新建剑阁县金仙加油站项目 环境影响报告表

剑阁县金仙加油站“新建剑阁县金仙加油站项目”环境影响报告表

专家评审意见

《剑阁金仙加油站项目环境影响报告表》专家组意见修改索引

附图二 项目平面布置及分区防渗图

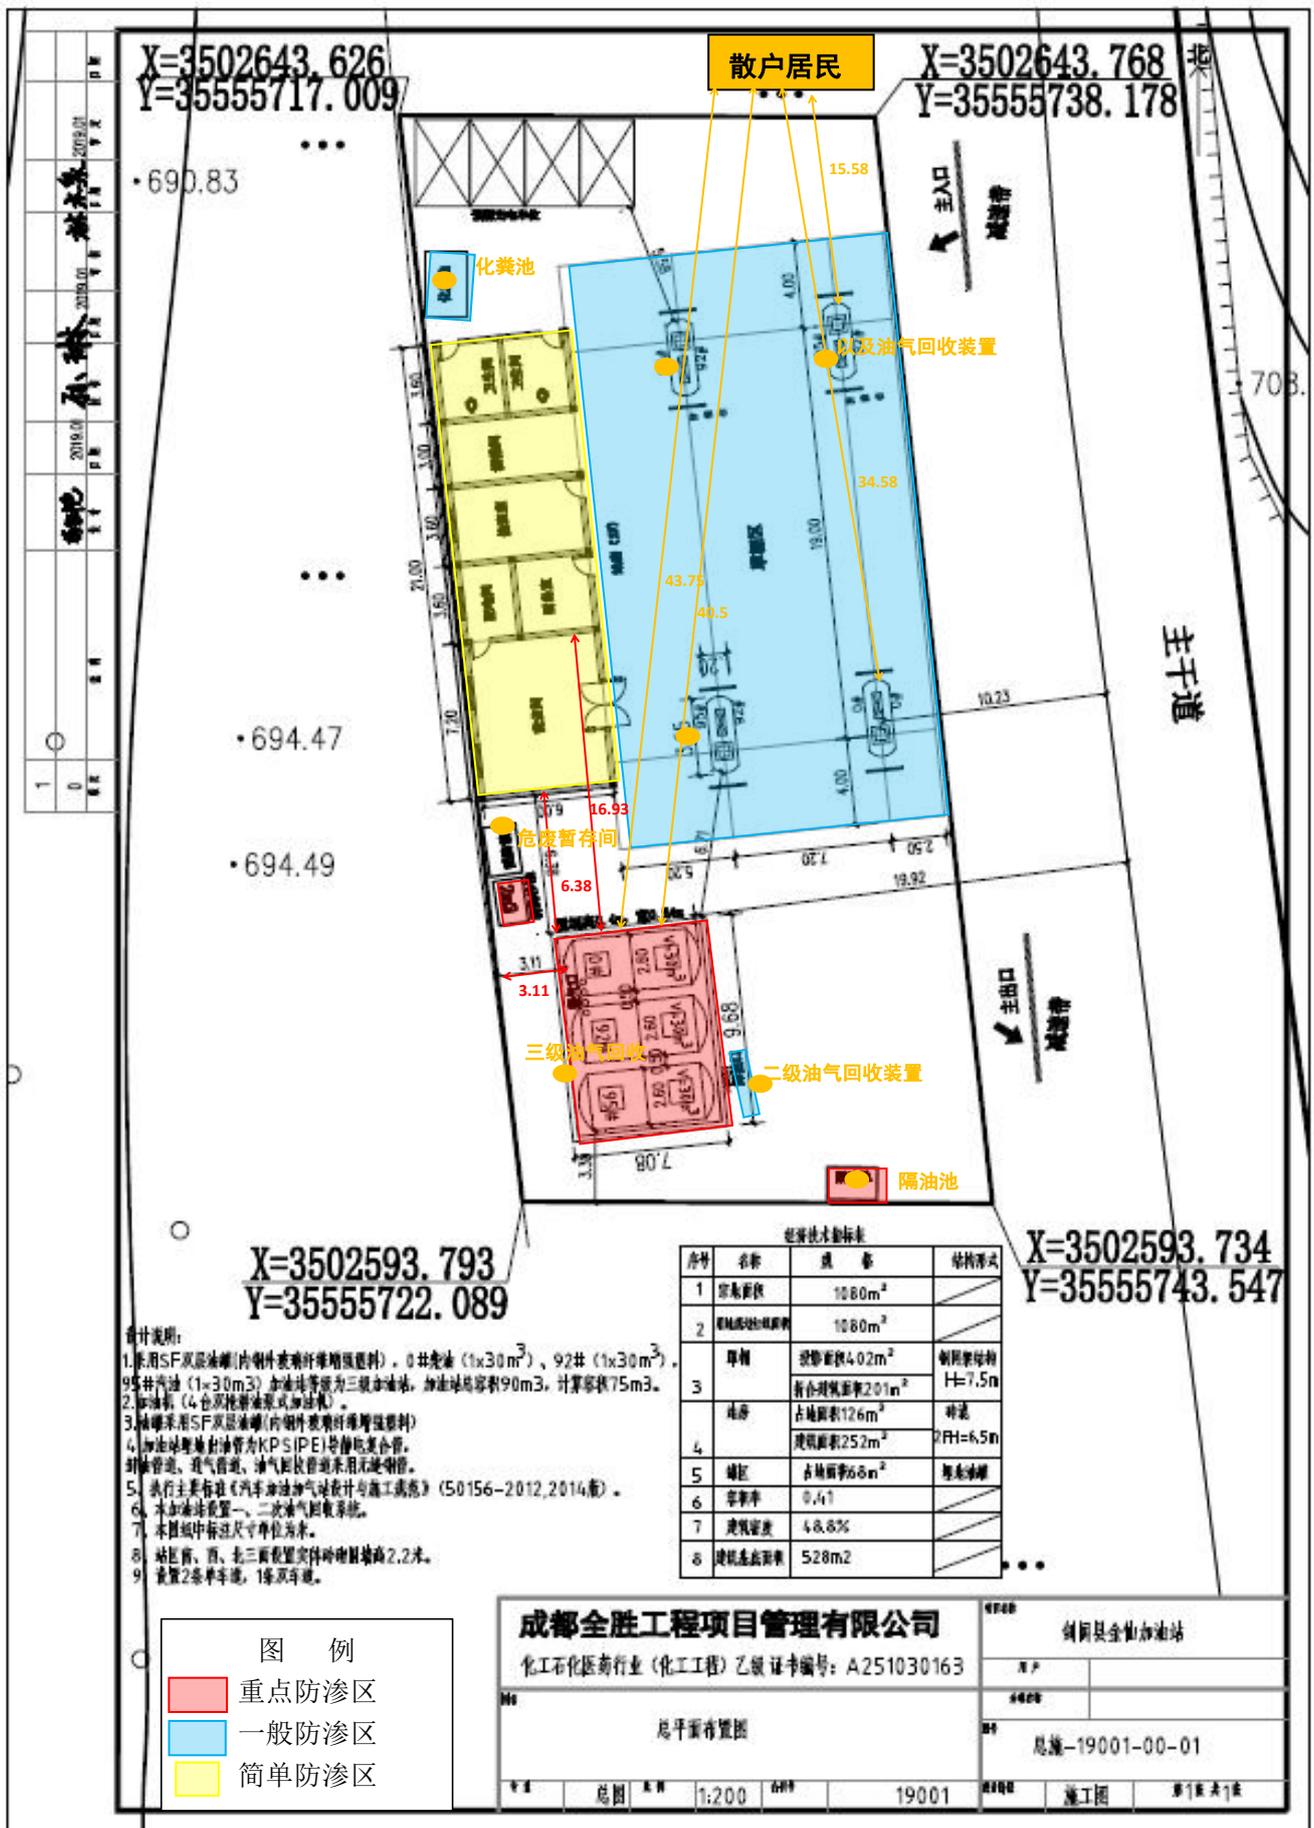
4、说明废水收集、处理方案。细化成品油装卸、输送、使用过程中的污染影响分析，提出环境管理要求。完善总平面布置图，标示主要生产及环保设施。明确罐区、加油区、隔油池等场地防渗要求及防渗标准。

4	说明废水收集、处理方案。细化成品油装卸、输送、使用过程中的污染影响分析，提出环境管理要求。完善总平面布置图，标示主要生产及环保设施。明确罐区、加油区、隔油池等场地防渗要求及防渗标准。	P ₄₈ P _{43-P46} P ₅₁	<p>①说明了废水收集、处理方案。</p> <p>②细化成品油装卸、输送、使用过程中的污染影响分析，提出了环境管理要求。</p> <p>③完善了总平面布置图，标示了主要生产及环保设施。见附图，明确了罐区、加油区、隔油池等场地防渗要求及防渗标准，见表 7-7。</p>
5	完善项目风险评价，结合环境风险导则，强化风险防范措施及应急预案，据此完善风险投资估算一览表；强化地下水、土壤环境影响评价。	P _{48-P54}	<p>①完善了项目风险评价，结合环境风险导则，强化了风险防范措施及应急预案，据此完善了风险投资估算，见专章；</p> <p>②强化了地下水、土壤环境影响评价</p>
6	校核环保措施及投资一览表；完善监测计划及要求；校核文本、规范图表。	P _{54-P56}	<p>①校核了环保措施及投资一览表，见表 7-11；</p> <p>②完善了监测计划及要求，见表 7-13；校核了文本、规范图表，见全文。</p>
